**COMPLEMENTS TRANSMIS LE 17 MAI 2024 DANS LE CADRE D'UNE  
DEMANDE DE DOSSIER CAS PAR CAS n°2024-ARA-KKP-5109**

Projet d'installation d'une centrale photovoltaïque au sol sur un merlon de protection contre les éboulements, situé à Villard-Clément sur la commune de Saint-Julien-Mont-Denis (73)

*Raccordement de la centrale PV (en magenta), depuis le poste de livraison de la centrale PV jusqu'à la ligne HTA existante enterrée sous l'avenue de Villard-Clément (en bleu cyan)*

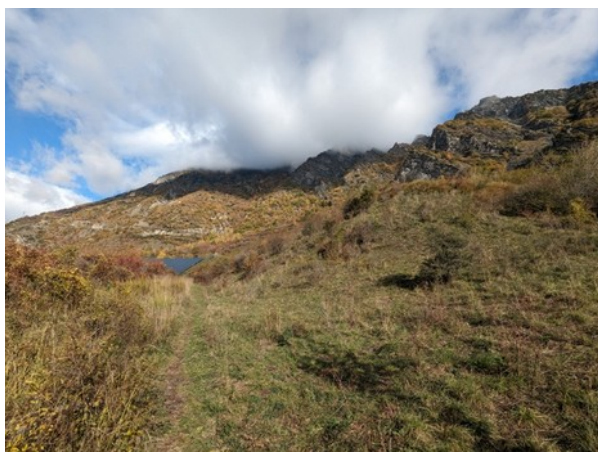
- *les éléments relatifs au raccordement électrique jusqu'au poste source (situation du poste source et sa capacité...) et si des travaux sont à prévoir dans le cadre de l'extension de la centrale ;*

La solution définitive de raccordement ne sera connue qu'après obtention d'une Proposition de Raccordement de la part du Gestionnaire de Réseau de Distribution électrique, ce qui ne peut être obtenu qu'après obtention de l'autorisation d'urbanisme. Néanmoins, au vu de la puissance de la centrale solaire et des plans du réseau électrique proche, nous pouvons anticiper la solution de raccordement suivante : raccordement sur la ligne HTA 20 kV existante enterrée sous l'avenue de Villard-Clément, en contrebas du site d'implantation, via la création d'une ligne HTA 20 kV enterrée sur env. 110 m (en magenta sur l'image ci-dessous).

*Photos actuelles du chemin permettant d'accéder à la centrale PV existante*

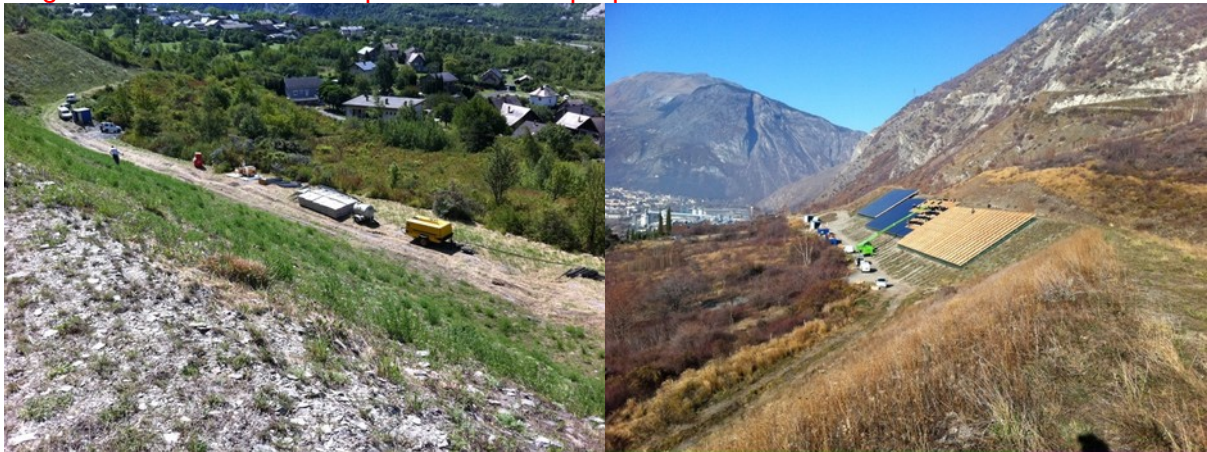
- *si de nouveaux chemins ou pistes seront créés dans le cadre du projet ainsi que des locaux techniques en indiquant les surfaces, linéaires concernés ;*

*Le chemin existant, qui permet notamment d'accéder à la centrale solaire existante, devra être élargi pour permettre aux engins de chantier d'accéder au site.*

Nous précisons que ce chemin avait déjà fait l'objet d'un élargissement à l'époque de la construction de la première centrale en 2011, cf photos des travaux en 2011 ci-dessous. Il s'agit donc de « rouvrir » la piste créée à l'époque.
